Vuorovaikutusraportti LUONNOSVAIHE

laadittu 14.10.2019 / tarkennettu 29.9.2021

Tämä vuorovaikutusraportti koskee asemakaavaluonnoksen (Ak-333) eteläosaa, jota nyt jatketaan kaavahankkeena (Ak-367).

Kuvassa mielipiteessä esitetty ehdotus liikennejärjestelyistä

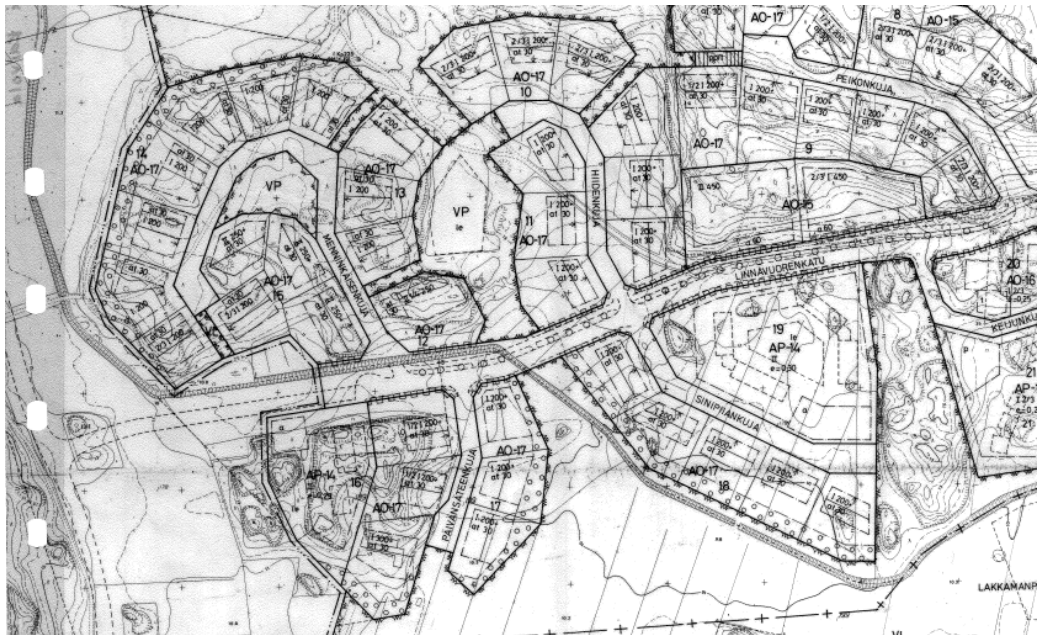
122 lähialueen asukasta toteaa mielenpiteessään vastustavansa Linnavuorenkadun jatkamista virkistysalueeksi merkityn alueen läpi. Asiaa on perusteltu VL-merkinnällä. Erityistä huolta mielenpiteessä kohdistetaan seuraaviin asioihin:

- *Turvallisuus:* Liikenteen määrän kasvun ja ajonopeuksien lisääntymisen riskit Linnavuorenkadulla. Liikenneratkaisujen liikennettä lisäävä vaikutus.
- *Menninkäisenkujan tonttien arvon lasku melu-, ilmanlaatu- ja näköhaitat:* erityisesti Menninkäisenkujan loppuosan tontit kärsivät näkösuojan menettämisestä ja elinolojen heikkenemisestä. Lisäksi ohikulkeva liikenne aiheuttaa haittoja. Kadun jatkeen sijoittamisesta liian lähelle Menninkäisenkujan viimeisiä tontteja ollaan huolissaan.
- *Alueen arvon lasku:* metsien säilyttäminen ja lisääminen on ensiarvoisen tärkeää. Yksityisautoilun vähentäminen olisi tavoitteellista Luonnonmaan saarella. Yksityisautoilun kasvamiseen nojaavat kaavaratkaisut eivät ole tätä päivää eivätkä luo kestävä tulevaisuutta saaren uusille asukkaille.

Mielenpiteen osana on laadittu vaihtoehtoinen suunnitelma Linnavuorenkadun ja Kaivolankadun jatkamissuunnitelmasta.

Linnavuorenkadun jatke on asemakaavaehdotuksessa osoitettu osayleiskaavassa osoitetun virkistysalueen (V) läpi. Kyseiselle virkistysalueelle on osoitettu pohjois-eteläsuuntainen ohjeellinen / vaihtoehtoinen tielinjaus, jolta ei ole merkitty ajoyhteyttä Linnavuorenkadulle tai Kaivolankadulle, eikä uudelle asuinalueellekaan. Osayleiskaavassa ei kuitenkaan ole merkitty kaikkia muitakaan katulinjauksia, eikä Linnavuoren ja Kaivolan läpi kulkevia katuja ole yleiskaavaan merkitty lainkaan. Osayleiskaavaan merkityn vaihtoehtoisen tielinjauksen toteutuminen ilman mitään yhteyksiä viereisiin (uusiin ja vanhoihin) asuinalueisiin ei tuntuisi kokonaisuutena järkevältä. Näistä syistä kaavoittaja katsoo, että osayleiskaavassa osoitetun ohjeellisen / vaihtoehtoisen tielinjauksenkin on ollut tarkoitus liittyä viereisiin asuinalueisiin, myös Linnavuoreen ja Kaivolaan.

Mielipiteen vaikutus asemakaavaehdotukseen:

Asemakaavan vaikutuksista on laadittu liikenneselvitys.

Menninkäisenkujalta katsottuna lähintä korttelialuetta (kortteli 29) on siirretty kauemmas metsän reunasta jolloin väliin jää parempi näköeste.

Osayleiskaavan mukainen ohjeellinen / vaihtoehtoinen tielinjaus on merkitty kaava-alueen eteläpuolelle katkoviivalla.

Kuvassa mielipiteessä esitetty ehdotus liikennejärjestelystä

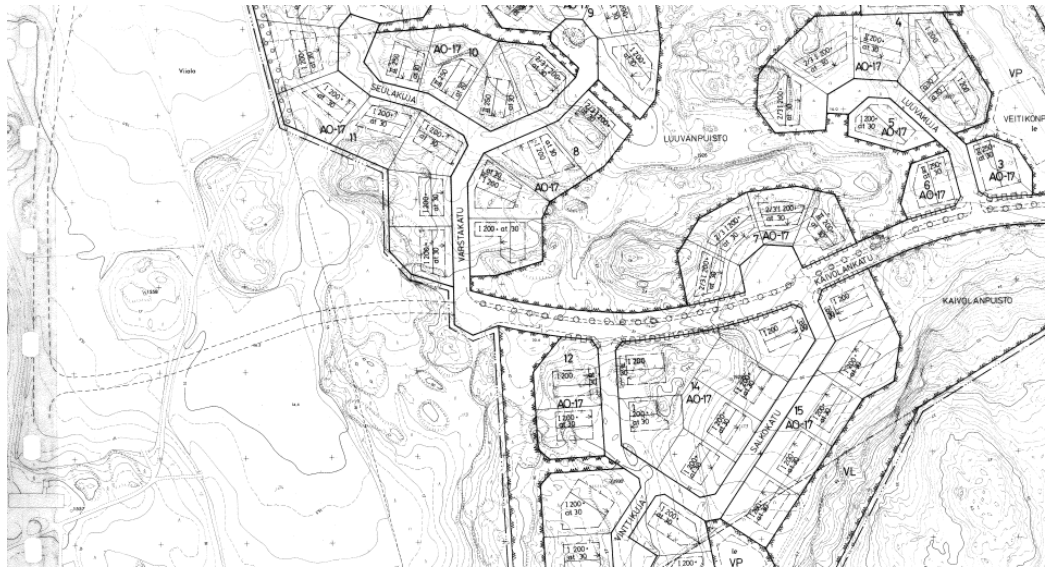
Mielipiteessä vastustetaan läpiajoliikennettä moottoriajoneuvoilla kapean Kaivolankadun kautta uudelle asuntoalueelle, Perhetalolle ja Rymättylätielle. Kevyen liikenteen väylää ei vastusteta.

Mielipiteessä vedotaan liikenteen aiheuttamiin melu- ja pölyhaittoihin, sekä turvallisuuden heikentymiseen. Mielipiteen mukaan turvallisuus-, luonto- ja virkistysarvot ovat olleet Kaivolan asukkaille merkittäviä syitä miksi alueelle on hakeuduttu. Mielipiteen mukaan läpikulkuliikenne tuhoaisi Kaivolan asuinalueen rauhallisuuden ja toisi merkittäviä melu- ja pölyhaittoja. Mielipiteessä katsotaan, että nykyisten kaavamerkintöjen perusteella ei ole ollut mitään mahdollisuutta ennakoida nykyisen kaltaista suunnitelmaa (kaavassa on merkintä Kaivolankadun jatkumisesta vain kevyenliikenteen väylänä).

Vilkas liikenne ja erityisesti Rymättylän bussiliikenteen tuominen pahimmillaan 7 metrin päähän asuintiloista toisi melu- ja pölyhaittoja sekä turvallisuusongelmia alueella liikkuville lapsille. Kaivolankatua pidetään kapeana ja raskaalle bussiliikenteelle soveltumattomana. Melu- ja pölyhaittojen kiinteistönomistajille aiheuttamien lisäkustannuksia ei mielteiden mukaan voi kohtuudella vaatia kiinteistön omistajan kannettavaksi.

Osayleiskaavan mukaista vaihtoehtoista tielinjausta pidetään parempana vaihtoehtona. Kukolanvainion asukasmäärä todetaan Kaivolaa suuremmaksi, joten sen liikenne pitäisi ohjata muuta kuin ehdotettua reittiä. Toisena vaihtoehtona pidetään Turun kaupunkiseudun rakennemallin mukaista linjausta Impivaarantien suuntaisesti.

Kaivolankadun jatke on asemakaavaehdotuksessa osoitettu osayleiskaavassa osoitetun virkistysalueen (V) läpi. Kyseiselle virkistysalueelle on osoitettu pohjois-eteläsuuntainen ohjeellinen / vaihtoehtoinen tielinjaus, jolta ei ole merkitty ajoyhteyttä Linnavuorenkadulle tai Kaivolankadulle, eikä uudelle asuinalueellekaan. Osayleiskaavassa ei kuitenkaan ole merkitty kaikkia muitakaan katulinjauksia, eikä Linnavuoren ja Kaivolan läpi kulkevia katuja ole yleiskaavaan merkitty lainkaan. Osayleiskaavaan merkityn vaihtoehtoisen tielinjauksen toteutuminen ilman mitään yhteyksiä viereisiin asuinalueisiin ei tuntuisi kokonaisuutena järkevältä. Näistä syistä kaavoittaja katsoo, että osayleiskaavassa osoitetun ohjeellisen / vaihtoehtoisen tielinjauksenkin on ollut tarkoitus liittyä viereisiin asuinalueisiin, myös Linnavuoreen ja Kaivolaan.

Mielipiteen vaikutus asemakaavaehdotukseen:

Asemakaavan vaikutuksista on laadittu liikenneselvitys.

”Linnunrata”-nimisen kadun linjausta on siirretty niin, että Kaivolankadun jatkeella oleva metsäsaareke säilyy paremmin. Linjaus on myös

tehty niin, että se paremmin huomioi mahdollisen tulevan eteläänsuuntautuvan katuyhteyden ensisijaisena kulkusuuntana.

Osayleiskaavan mukainen ohjeellinen / vaihtoehtoinen tielinjaus on merkitty kaava-alueen eteläpuolelle katkoviivalla.

Kuvassa ehdotettu katulinjaus (musta viiva).

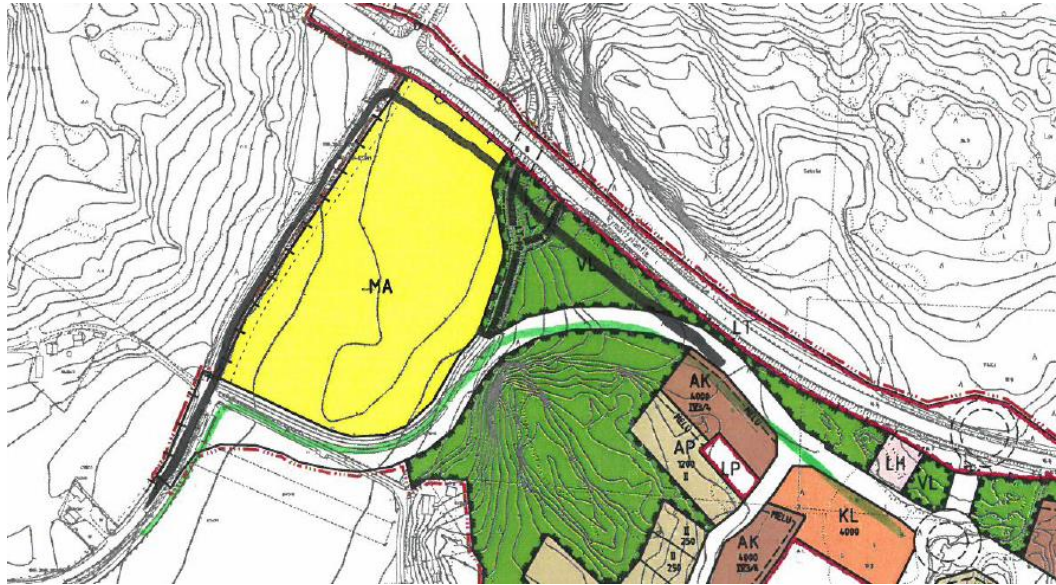
Kahden yksityishenkilön mielipiteessä ehdotetaan Särkänsalmentielle uutta linjausta lähelle Rymättylätietä. Linjausta on perusteltu liikenneturvallisuudella. Lisäksi on toivottu parempaa pyörätieyhteyttä asuntomessualueelta uudelle perhetalolle.

Asia on pääosiltaan ratkaistu perhetalon alueen 1-vaiheen asemakaavassa.

Pyörätien liittyminen asuntomessualueeseen ei kokonaisuudessaan liity kyseiseen asemakaavaan, mutta asiaa on edesautettu lisäämällä kaava-alueen lounaisosaan kevyenliikenteen reitti peltoalueen yli. Tästä reitti voi jatkua useampaakin vaihtoehtoista linjausta pitkin.

Kaava-alueen lounaisosan kävelyn ja pyöräilyn reitistöjä on parannettu. Maanomistajan kanssa on käyty alustavia neuvotteluja myös reiteistä perhetalolta Matalahden uuteen rantapuistoon ja venesatamaan.

Mielipidettä on havainnollistettu piirustuksella.

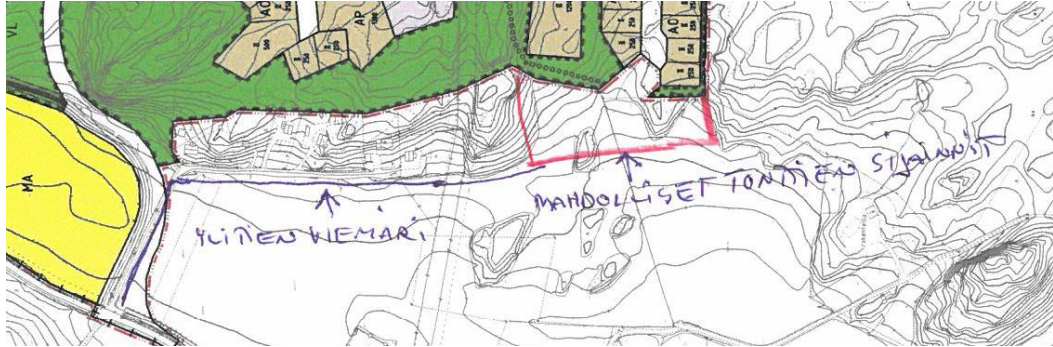
Maanomistajan mielipiteessä on esitetty yhteistyötä kevyen liikenteen järjestelyjen ja kunnallistekniikan osalta, sekä esitetty omakotitonttien kaavoittamista hänen mailleen.

Maanomistajan kanssa on käyty neuvotteluja, joissa on päädytty laajentamaan kaava-alueetta ja osoittamaan sinne tontteja, katualuetta, jäteveden pumppaamo sekä kevyen liikenteen reitti joka pitää sisällään huleveden ja viemärin reitin.

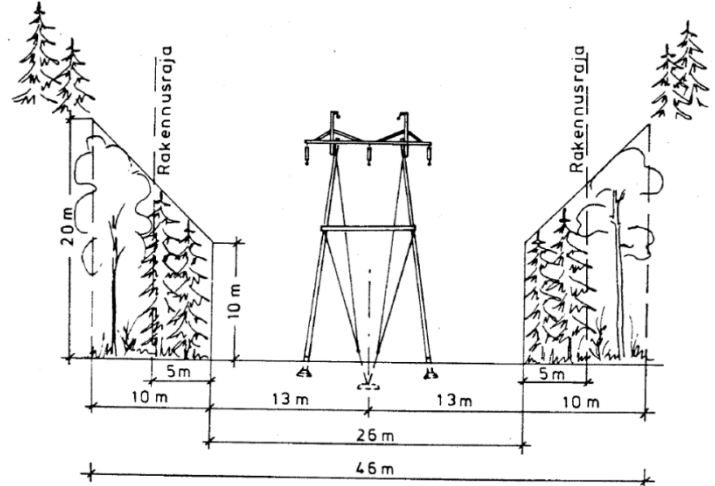
Kaavakartalla on käytetty merkintää ”luonnonmukaisena säilytettävä alueen osa (/s)”. Luontevampi merkintä tälle alueelle olisi ”luonnon monimuotoisuuden kannalta erityisen tärkeä alue (luo)”. Kaavamääräyksessä ei tule käyttää termiä ”suojeltu”, sillä alueella ei ole sellaisia luontoarvoja, joiden säilymistä voitaisiin vaatia luonnonsuojelulain nojalla.

Kaavan muissa määräyksissä on maininta ”/s-alueelle saa sijoittaa yhden pienen rakennuksen, joka pinta-alaltaan on korkeintaan 20 m².” Luo-alueelle ei kuitenkaan tulisi mahdollistaa rakentamista tai alueen luonnon tilaa muokkaavia toimenpiteitä.

/s-merkintää käytetään Naantalissa usein alueilla, joilla ei välttämättä ole erityisiä luontoarvoja, vaan niitä pyritään säilyttämään esimerkiksi maisemallisista syistä tai kaupunkiympäristön kannalta yhtenäisen ilmeen takia. Siksi on pyritty löytämään erilainen merkintä kuin (luo), jonka kohdalla merkintä on nimenomaan luonnonympäristön monimuotoisuuden takia. Näille /s-alueille voidaan siksi osoittaa erilaisia määräyksiä ja ohjeita kuin (luo) merkintöjen alueelle. Merkinnässä ei käytetä sanaa suojeltu, vaan merkintä velvoittaa säilyttämään alueen.

20 neliön rakentamisoikeus on poistettu kaavamerkinnöistä.
